BEAUCE SOLOGNE CARRIERES

Objet : Enquête publique relative à la demande d'autorisation environnementale présentée par la Société BEAUCE SOLOGNE CARRIERES (B.S.CR) en vue de l'ouverture d'une carrière de calcaire, d'une installation de traitement des matériaux et d'une station de transit de produits minéraux, situées au lieu-dit « La Terre des Hôtels » sur le territoire de la commune de VILLAMBLAIN (LOIRET).

Ce Mémoire en Réponse a été formulé suite à l'Enquête publique ayant eu lieu du lundi 24 août 2020 au 9 octobre 2020, soit pendant 47 jours (prolongation de l'Enquête publique en application de l'article L. 123-9 du Code de l'Environnement).

Figure 3

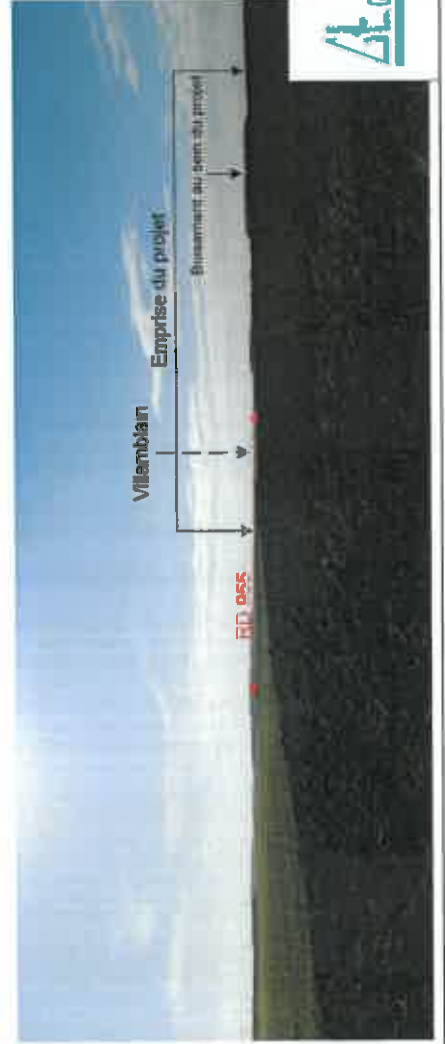
<p>La proximité d'habitations à de telles distances ne devrait elle pas conditionner votre choix ?</p>	<p>Les habitations autour du site sont relativement peu denses, dispersées et éloignées du site (Cf. Figures 1, 2 et 3 du Tome 3 : <u>Etude d'impact, présentes ci-après</u>) ; les plus proches étant à plus de 200 m au sud et séparées du site par la RD 955. Ces éléments ont orientés le choix du site car il permet de minimiser les impacts par rapport à un projet qui aurait lieu en zone périurbaine.</p>

Modalisation du projet de réaménagement sur le site

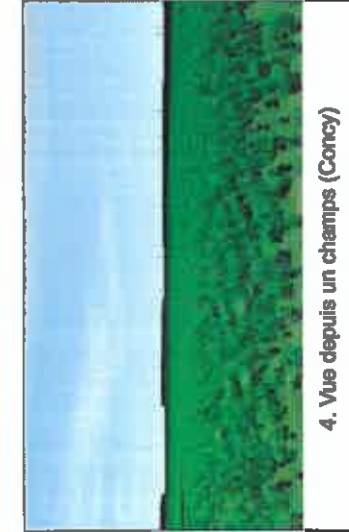
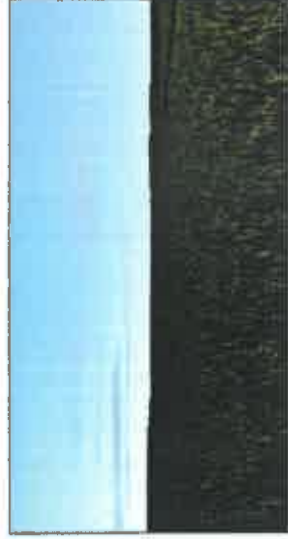
<p>Sur l'aspect visuel pour les riverains de la carrière.</p>	<p>Dès la conception du projet, l'intégration paysagère du site a été une des préoccupations de BSCR. Ainsi, un ensemble de mesures seront mises en place afin de favoriser cette insertion. Ces mesures sont présentées au <u>paragraphe 7.7 su Tome 3 : Etude d'Impact</u> et sont reprises ci-dessous :</p> <ul style="list-style-type: none"> • L'extraction du site se fera en dent creuse et les installations de traitements se situeront en fond de fouille. • Des merlons périphériques seront présents, au moins, en limite sud et sud-est afin de limiter les visibilitéés sur la carrière. • Les stocks seront limités en hauteur afin de ne pas créer d'obstacles visuels trop importants. • Une hale sera mise en place en limite sud du périmètre, en complément d'un merlon, du côté de la RD 955, afin de limiter l'Impact visuel du merlon. • Mise en place d'un bosquet d'1,1 ha afin de maintenir la Trame Verte et la présence de boisements en pas japonais dans le secteur. • Entretien des haies et boisements du site. • L'ensemble du site, dont l'installation de traitement, les infrastructures, et les abords seront entretenus. • Optimisation du de la mobilisation des terres et du réaménagement coordonné.

Figure 8

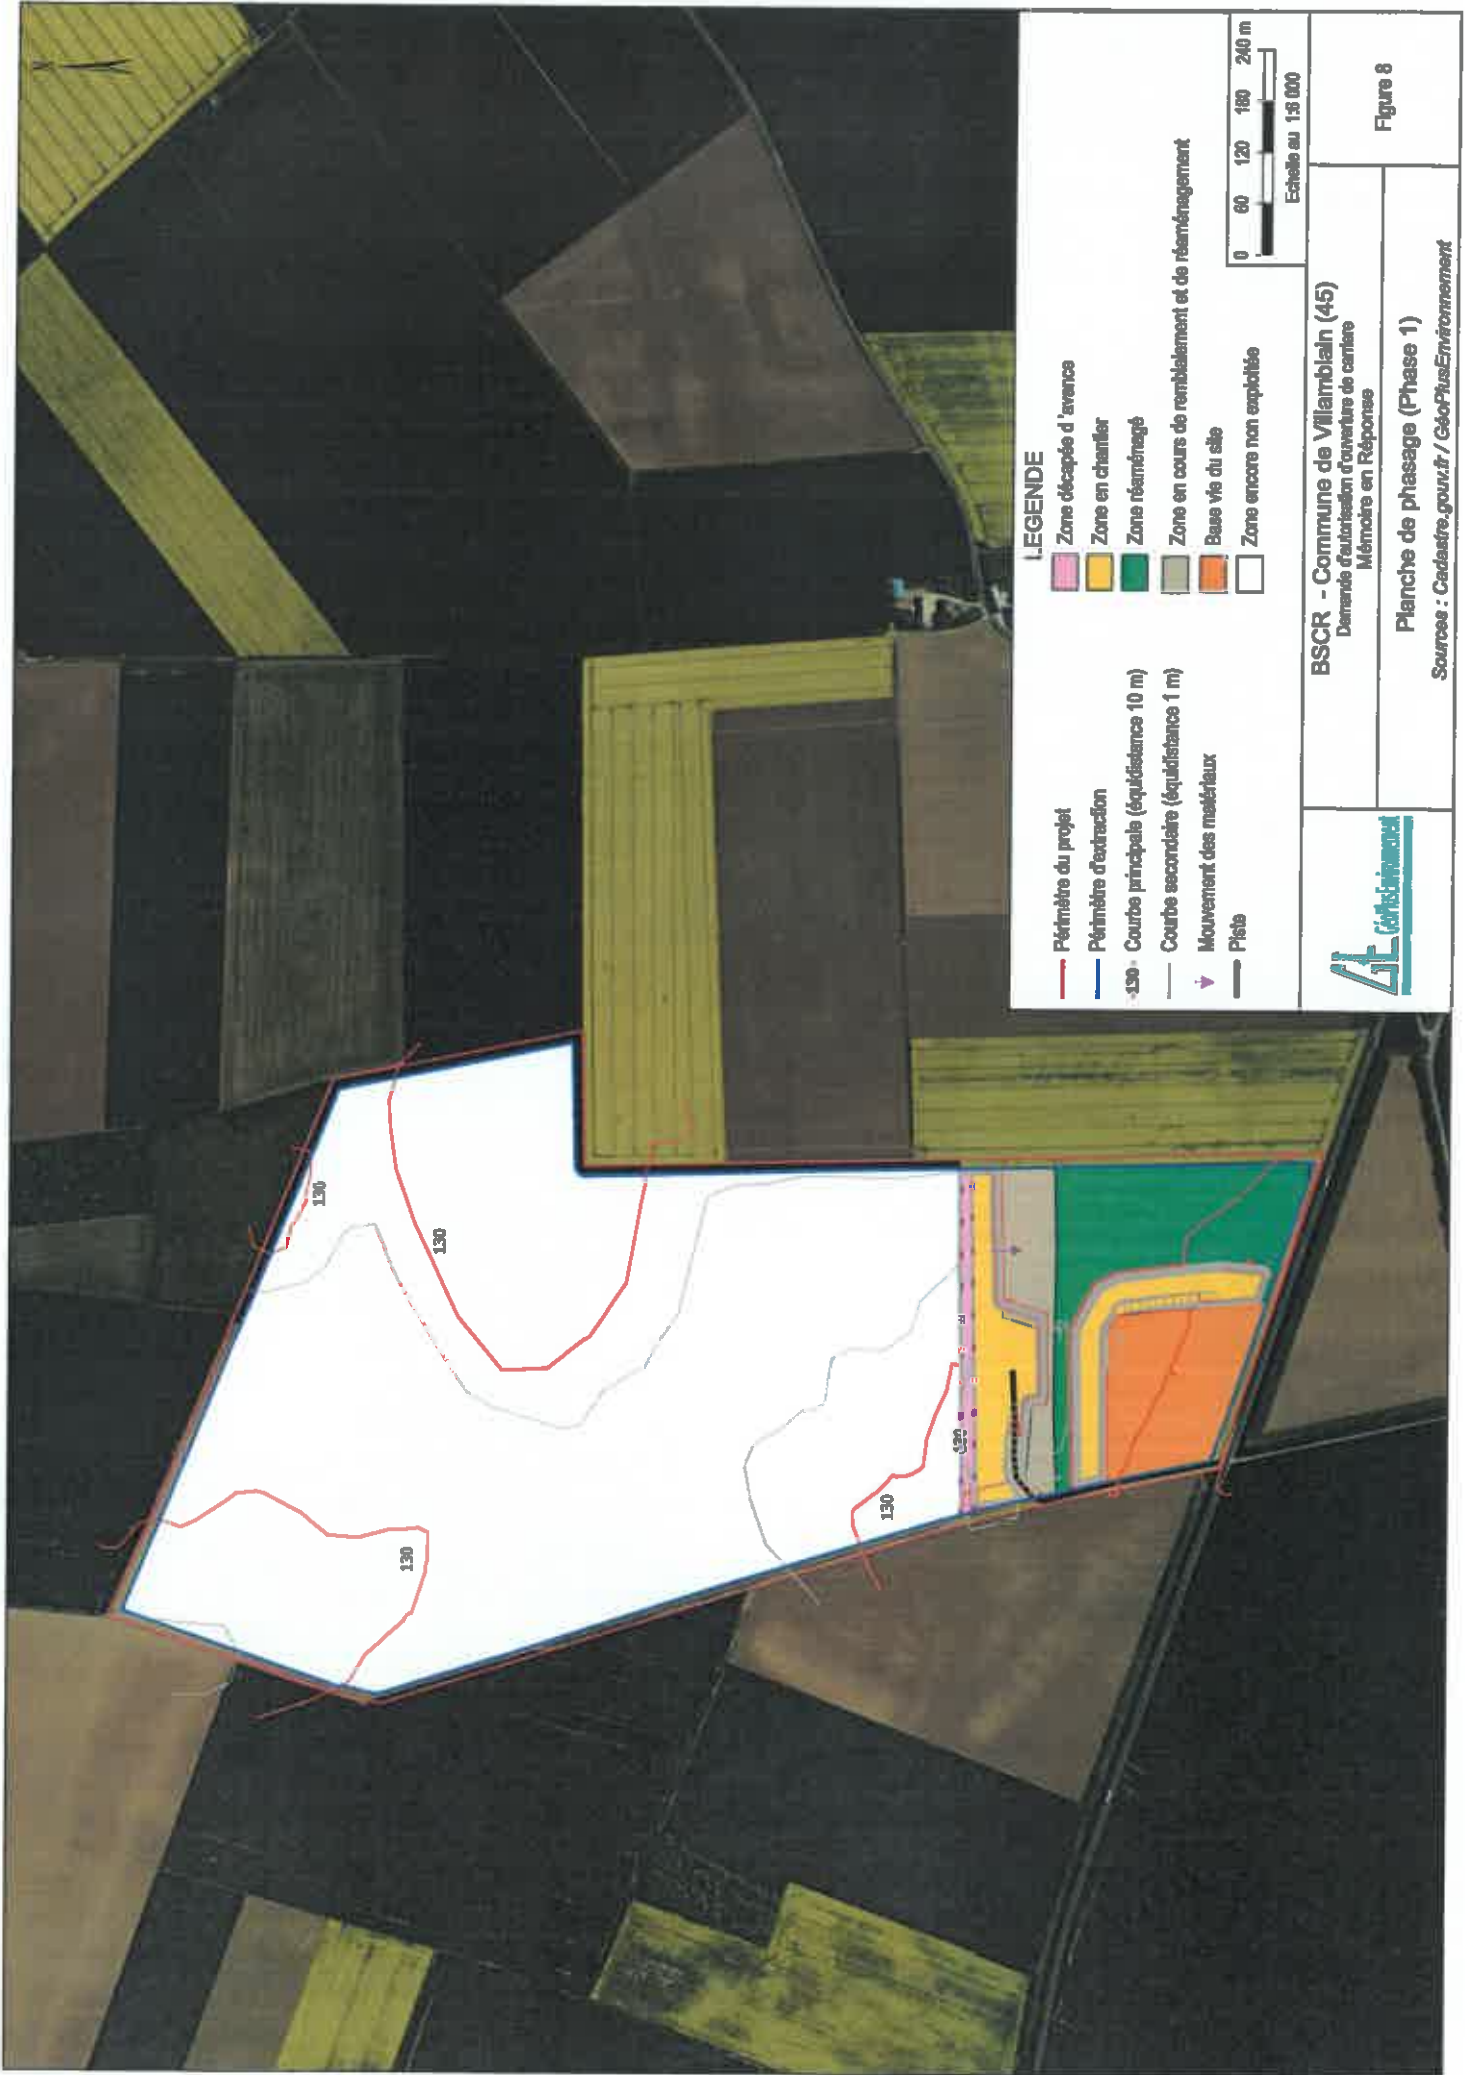
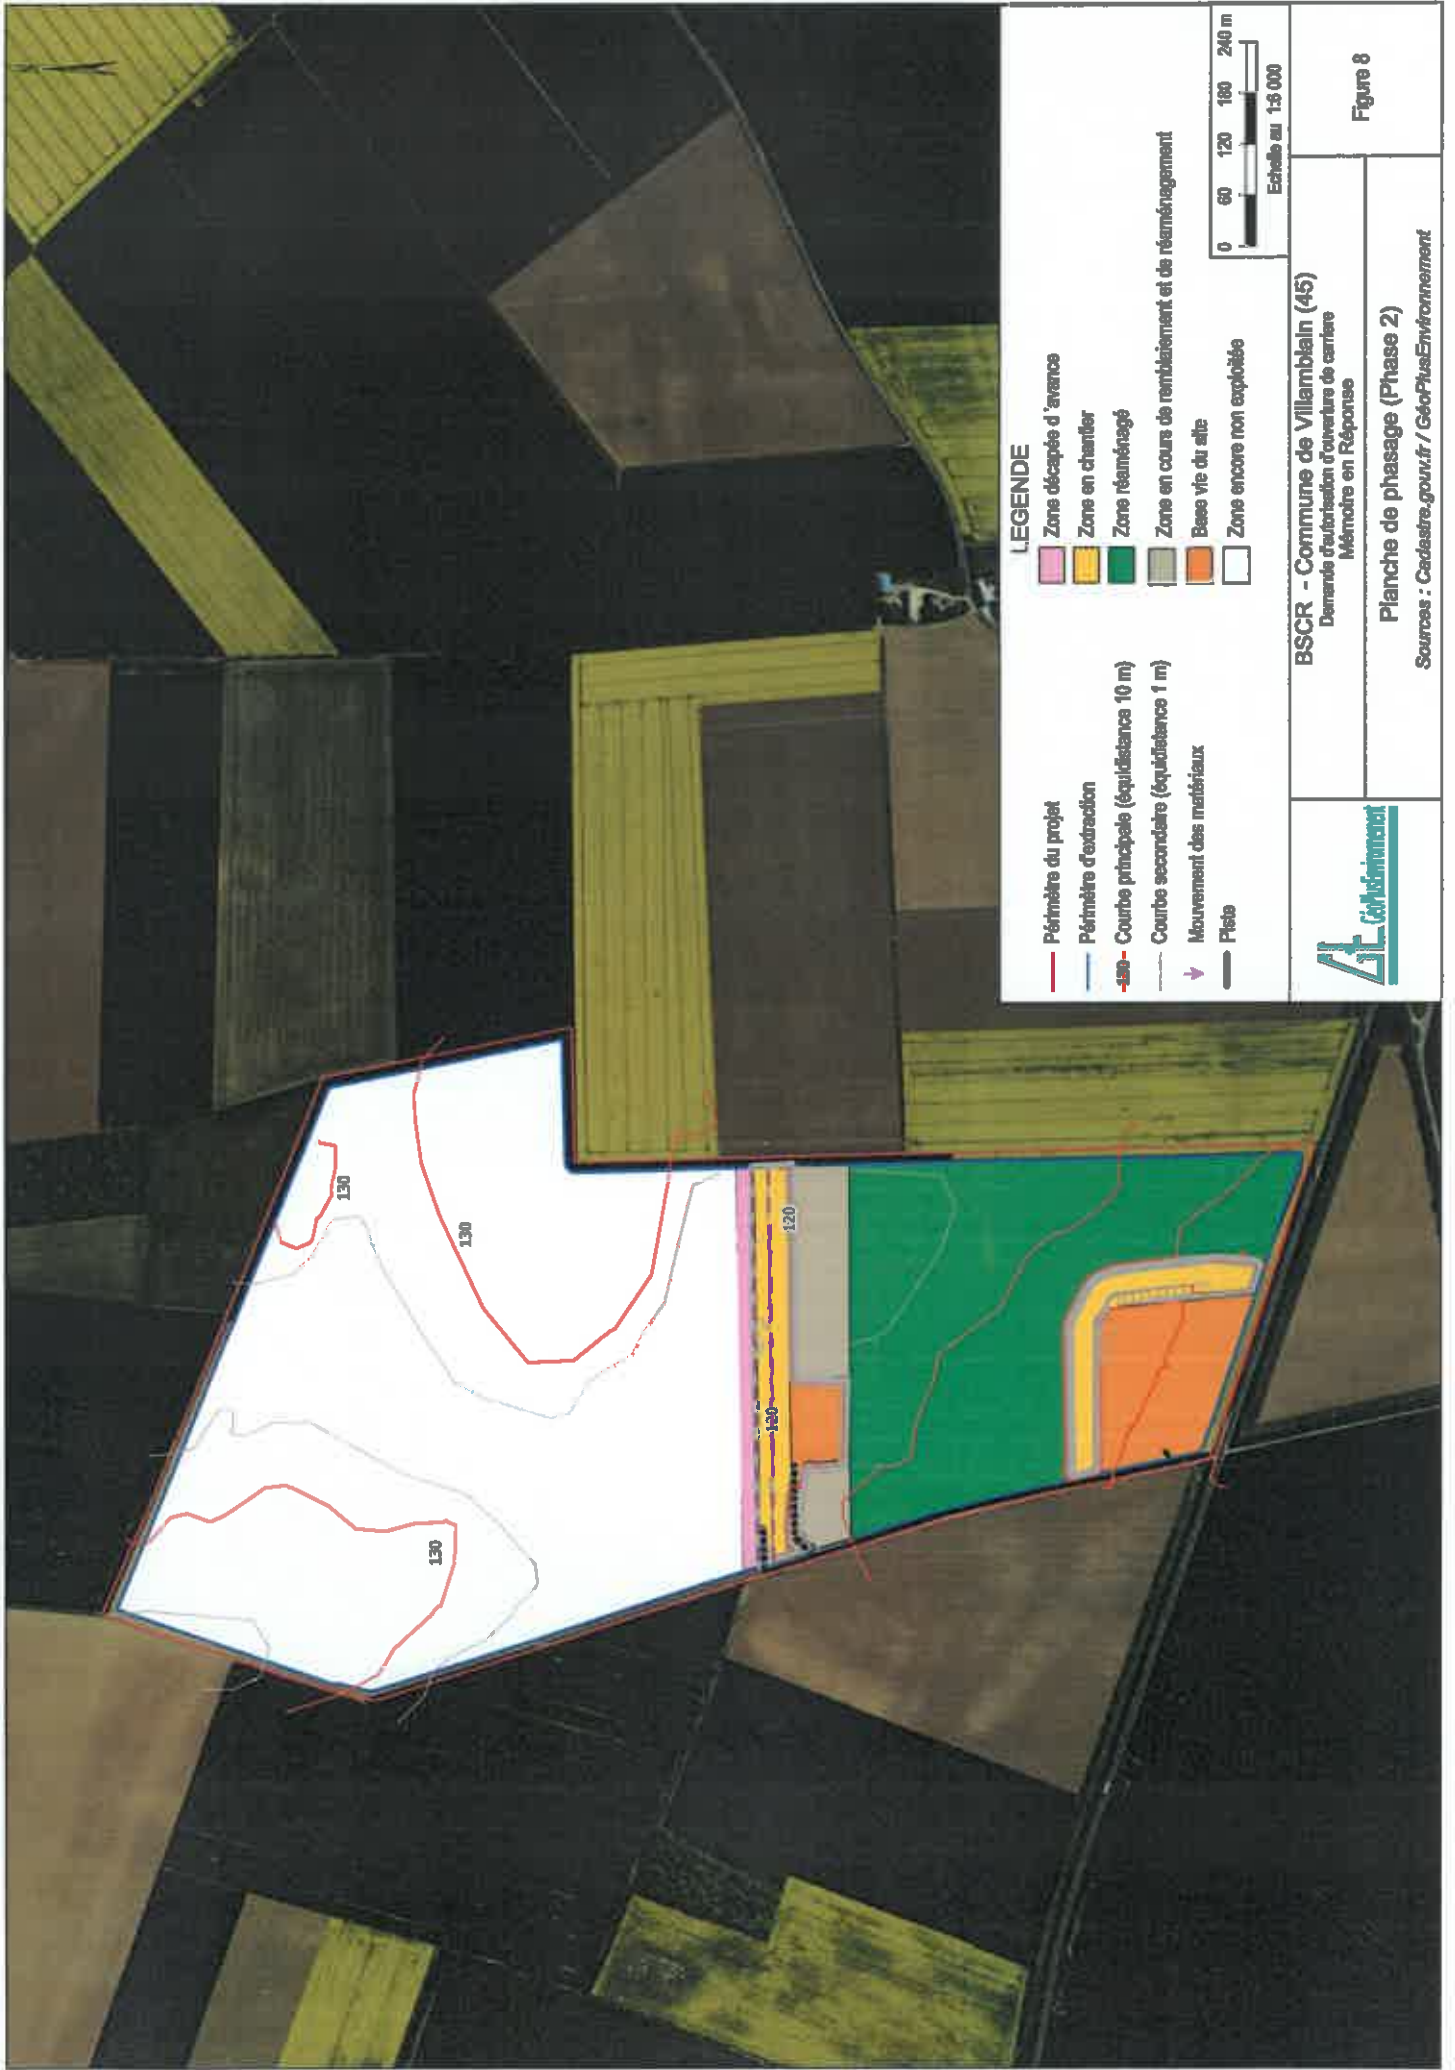
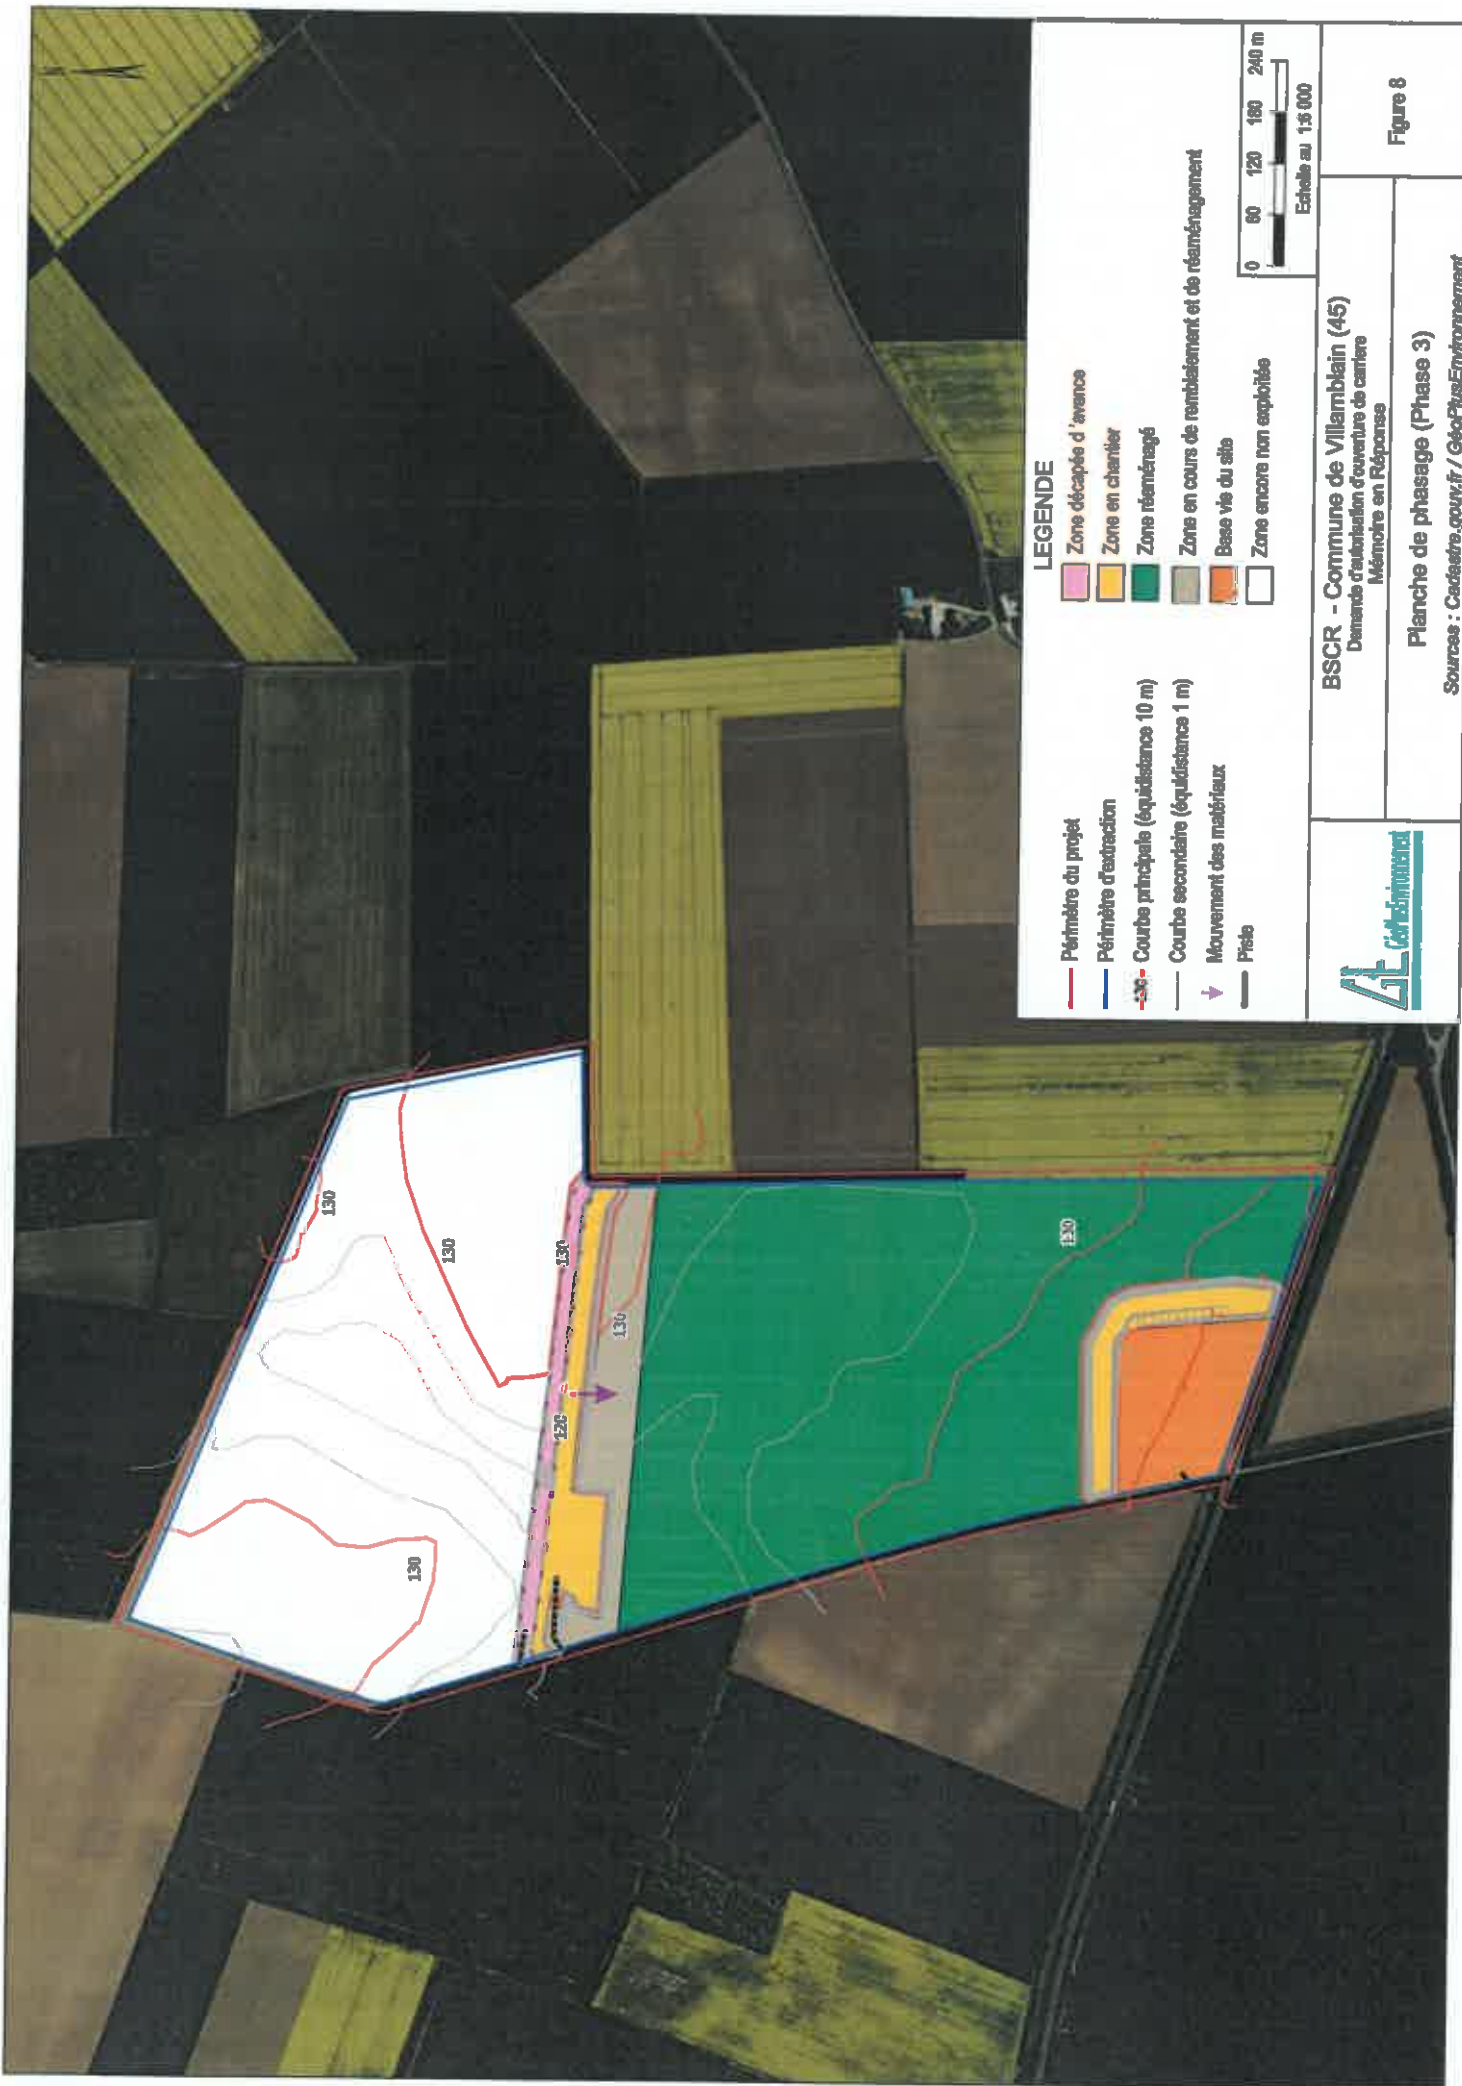
<p>Quelles sont les techniques de remise en état pour garantir un retour à une terre de bonne qualité ?</p>	<p>La technique de préparation des sols pour garantir un retour à une bonne qualité agricole est développée au <u>paragraphe 9.3.3. du Tome 3 : Etude d'impact</u>. Les éléments suivants y sont présentés :</p> <p>Avant toute plantation, il sera nécessaire de travailler les matériaux de surface afin d'améliorer la qualité des sols de reconstitution. Pour cela, il est souvent intéressant de faire appel à un agriculteur local, disposant du matériel adapté. Les trois opérations suivantes pourront être préconisées :</p> <ul style="list-style-type: none"> • Un décompactage profond des matériaux, effectué à l'aide d'une sous-soleuse ou d'un ripper, en passages croisés, avant la mise en place de la terre végétale de surface sur l'ensemble des espaces à végétaliser (contours du plan d'eau notamment) ; • Un labour, effectué à l'aide d'un chisel après mise en place de la terre végétale. Cette opération a pour but d'améliorer la structure du sol ; • Un travail du sol superficiel, à l'aide d'une herse rotative munie d'un rouleau « packer ». Cette opération qui se fait classiquement au moment des travaux de semence, a pour but d'émietter et de tasser légèrement la terre fine de surface. Elle permet de préparer le lit de semence, en assurant une bonne remontée capillaire de l'eau et une régularité du sol. <p>Toutes ces opérations devront impérativement être effectuées en conditions sèches afin d'optimiser leurs effets.</p>
